M SERVICE BULLETIN

McCULLOCH

N 81 DATE 07-99

A - ZÜNDSPULENSATZ PN 219848-01 UND PN 302138 * 538 21 98-48

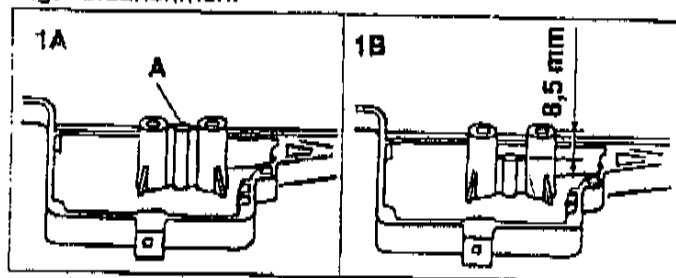
Ab sofort ist der neue Zündspulensatz PN 241741 erhältlich. Die Montage des neuen Bauteils ist wie folgt vorzunehmen:

- 1 Den Kopf der Spulen-Befestigungsschraube neben dem Handrad um etwa 2 mm diametral abfeilen.
- 2 Die beiden Spulen-Befestigungsschrauben um 2 mm verkürzen und dann zusammenbauen (Abstand Spule - Handrad: 0,3 mm).

Ab sofort ist der neue Zündspulensatz PN 241749 erhältlich. Die Montage des neuen Bauteils ist wie folgt vorzunehmen:

- 1 Kontaktbereich (A) zwischen den Bohrungen zur Spulenbefestigung (Abb. 1A) auf das angegebene Maß zurechtfeilen (Abb. 1B), um den korrekten Sitz des Spulenkörpers zu ermöglichen.
- 2 Die beiden Spulen-Befestigungsschrauben um 2 mm verkürzen und dann zusammenbauen (Abstand Spule - Handrad: 0,3 mm).
